Bilag 2 Henvendelser modtaget i høringsperioden

Høringssvar vedr. Kalvebod Brygge Vest, tillæg 1 - lokalplansforslag

Høringssvar vedr. Kalvebod Brygge Vest, tillæg 1 – lokalplansforslag.

PLANUDSNIT 1:200 VED GANGBRO OG TERRÆN

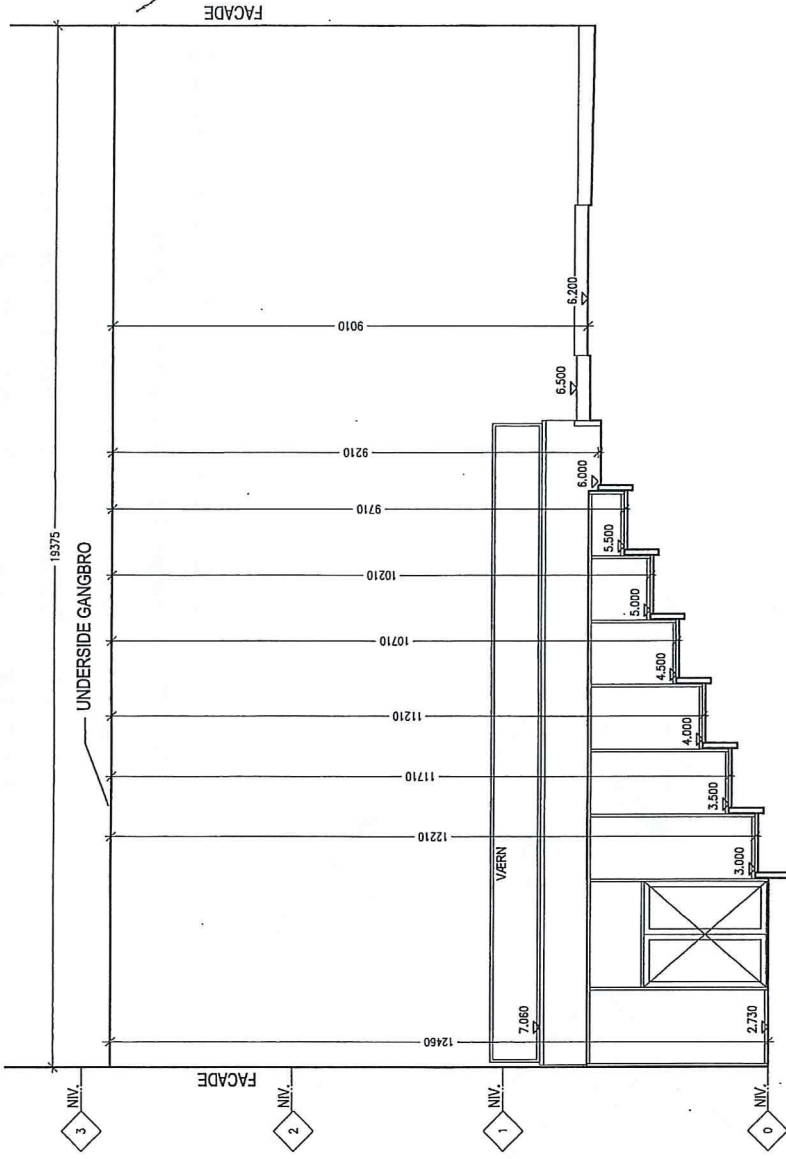
Som følge af terrænspringet i det grønne strøg vil frihøjden under den nederste forbindelsesbro blive reduceret afhængig af forløbet af terrænet. Som illustreret på bilag 1, vil frihøjden i forbindelse med indgangen fra det grønne strøg til stueplansniveau, være 12,4 meter. Ved modsatte facade hvor terrænet hæver sig op for at skabe stiforbindelse til området mod Dybbølsbro og til indgangsparti på 1. sal, vil frihøjden reduceres til 9 meter.

"...og må maksimalt være 5,2 meter høje og 3 meter brede. Dog kan der i den udstrækning at gangbroen ligger over terrænspringet fra stueplan til 1. sal, være en højde under gangbroen ned til 9 meter."

Bilag 2 til høringsvar
 17.09.2015
 Arkitema Architects

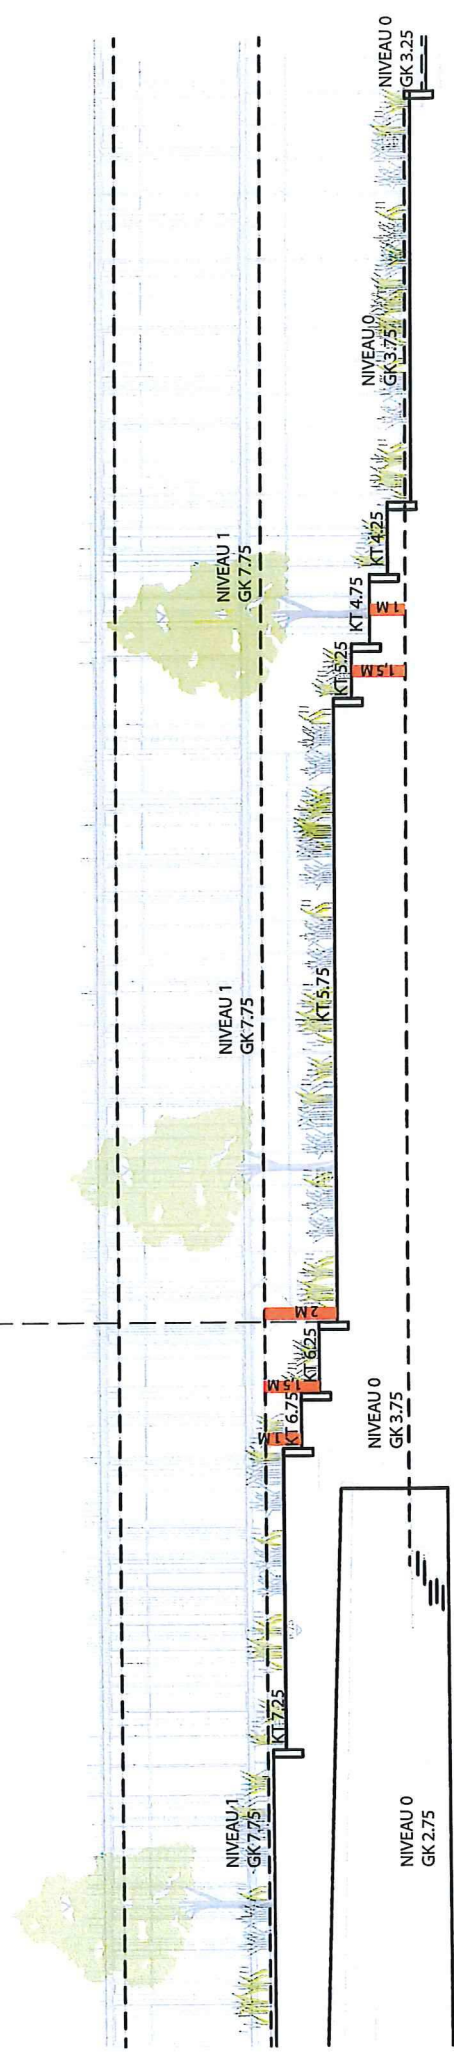
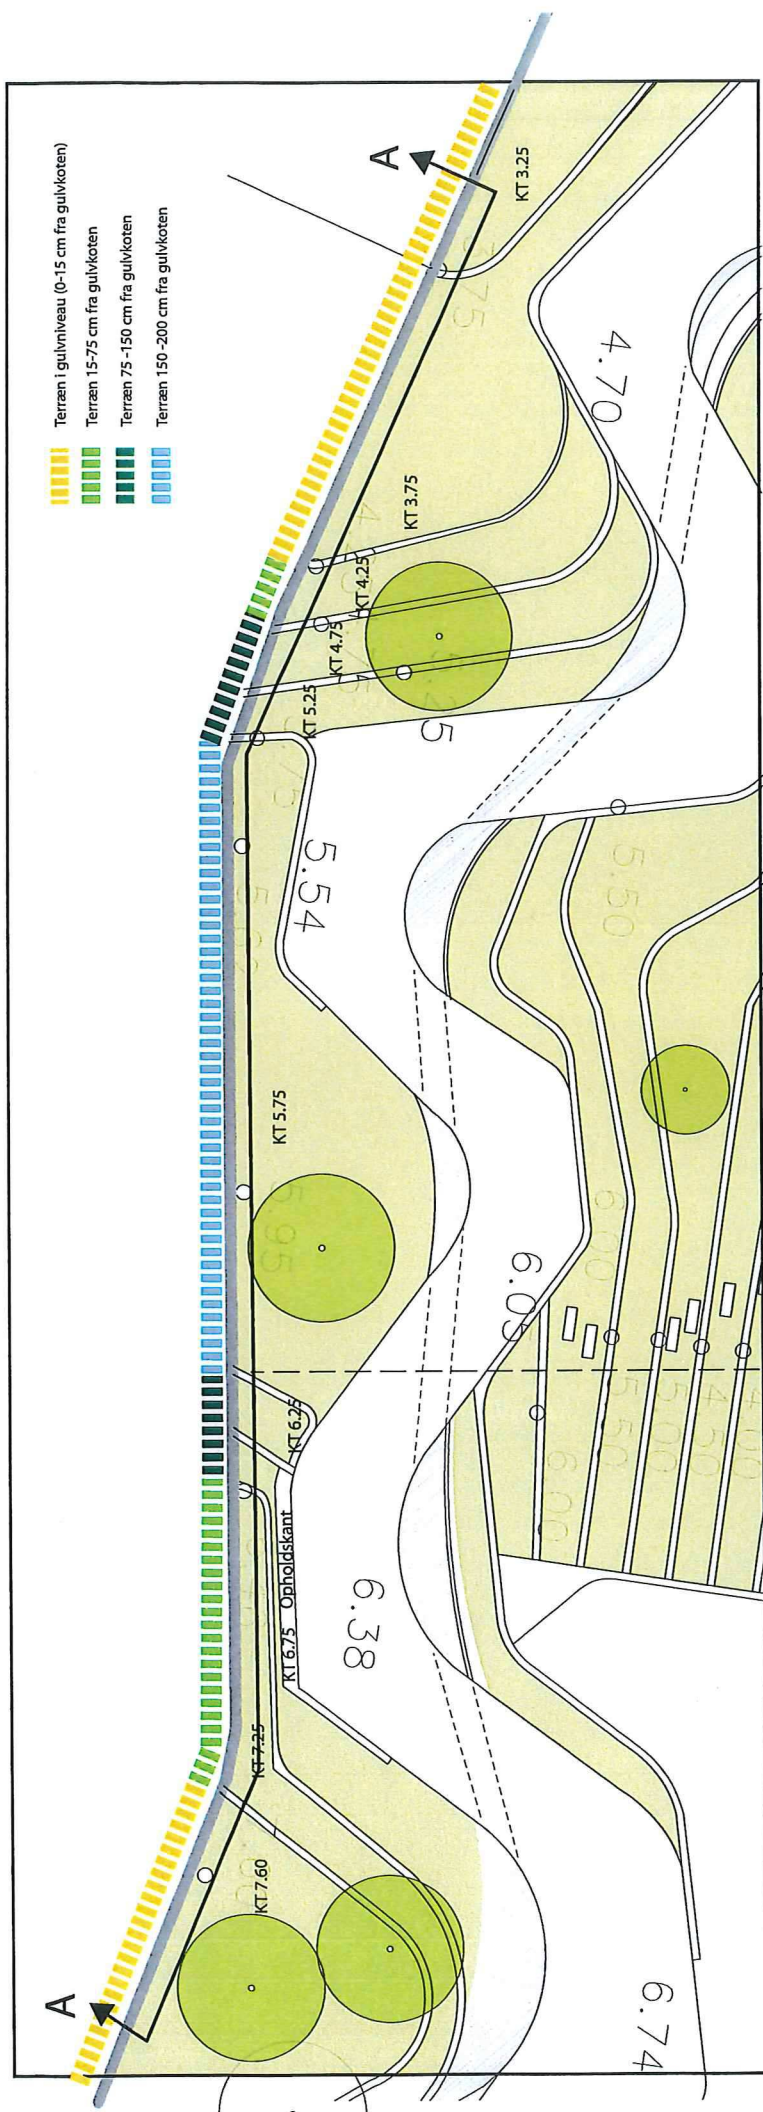
Derfor kan følgende områder ikke umiddelbart ligge i niveau med gulve i stueplan: (se bilag 2)

Kalvebod Brygge område II - model oppefra

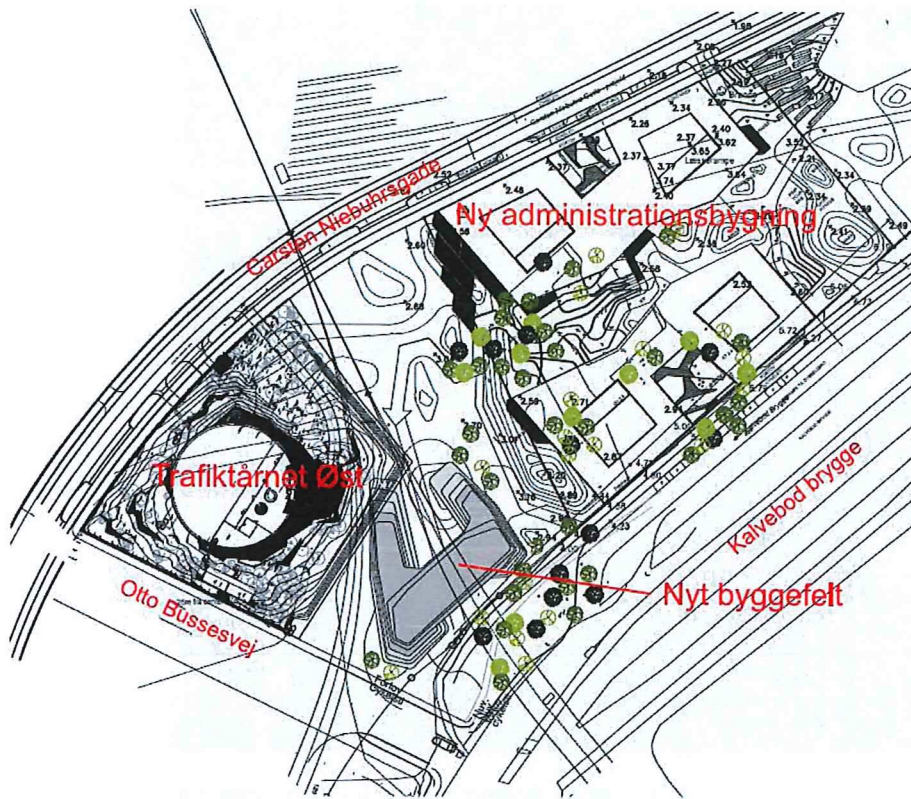
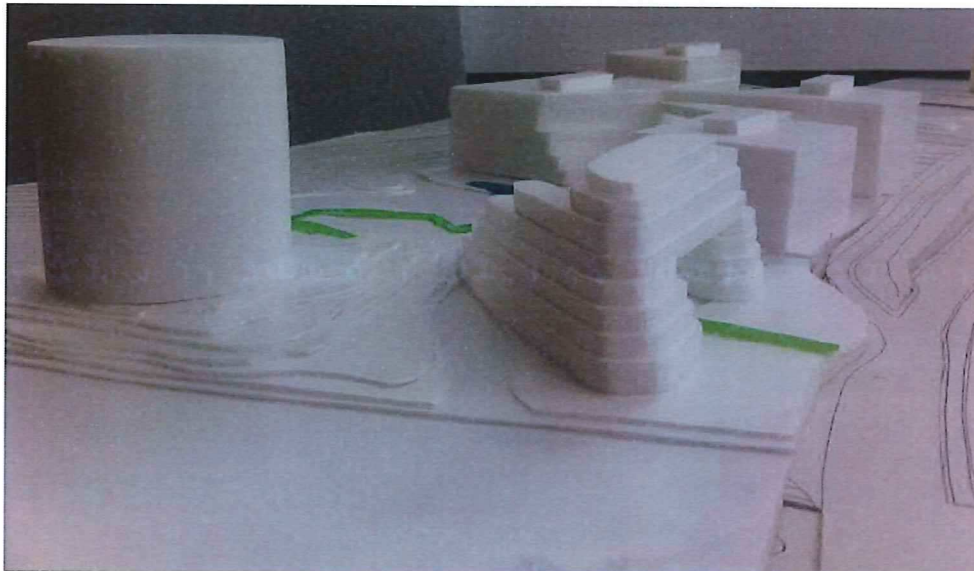
Derfor foreslår Banedanmark at man giver mulighed for byggefelt på hjørnet ud mod Vasbygade for at skærme for trafikstøj og vind, som det oprindeligt var tænkt i lokalplanen. Byggeriet skal være 'den nye Vesterport' og skal være med til at definere indkørslen til København på dette meget markante hjørne.

Huset skal respektere det grønne område ind mod Trafiktårnet Øst ved at terrassere opad ud mod vejen og danne fuld højde ud mod hjørnet. Huset udføres som to længer der forholder sig til Metroens spor under jorden og til sidst ud mod hjørnet forbindes med hinanden. På den måde dannes porten som man bevæger sig igennem for at komme ind på det grønne areal og videre rundt i forløbet.

Der vil i alt kunne bygges ca. 7500-10000 m² stigende fra 1 etage ind mod det grønne areal og op til 8 etager ud mod Vasbygade. Der etableres offentlige arealer som cafe og kantine i stueplan henvendt ud mod arealet, og resten af huset fungerer som erhverv.
